## MEMO 02

**Project:** Admiralengracht 42 Amsterdam  
**Betreft:** Reactie Ingenieursbureau Boorsma op Reactie IKAABEE d.d. 25-10-2019 op de door Ingenieursbureau Boorsma opgestelde memo "Second opinion constructie naastgelegen pand" d.d. 02-07-2019

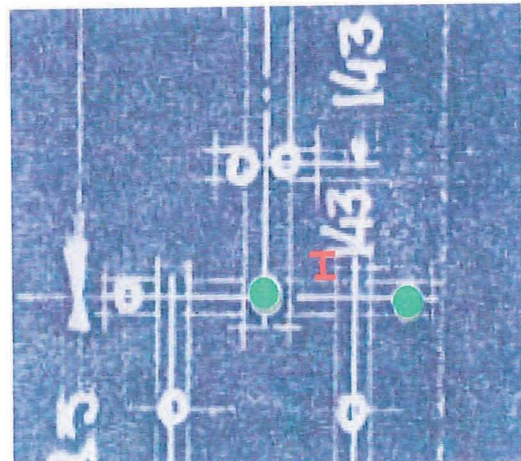
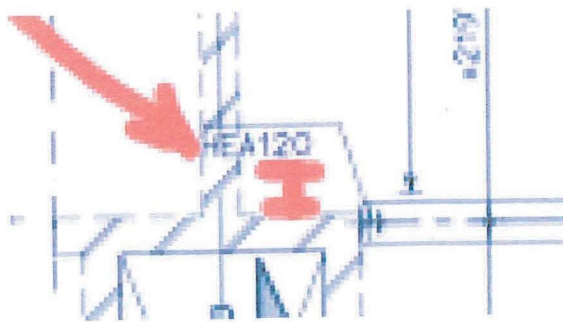
Reactie IKAABEE B.V. d.d. 25-10-2019 gaat uit van een aangenomen paal draagvermogen van  $Q_{rep} = 80\text{kN}$ .

Het door IKAABEE aangegeven paal draagvermogen van  $Q_{rep} = 80\text{kN}$  is niet onderbouwd. Door ons is uitgegaan van de optredende belasting op de bouwmuur gedeeld door de toegepaste hart op hart van de palen van de bouwmuur. Hierbij is het uitgangspunt dat de toenmalige ontwerpende partij de hart op hart maat van de palen heeft bepaald op basis van het maximale paal draagvermogen. Zodat middels de eerder gemaakte berekening een inschatting gemaakt kan worden van de ondergrens van het maximale paal draagvermogen (56,4kN per paal).
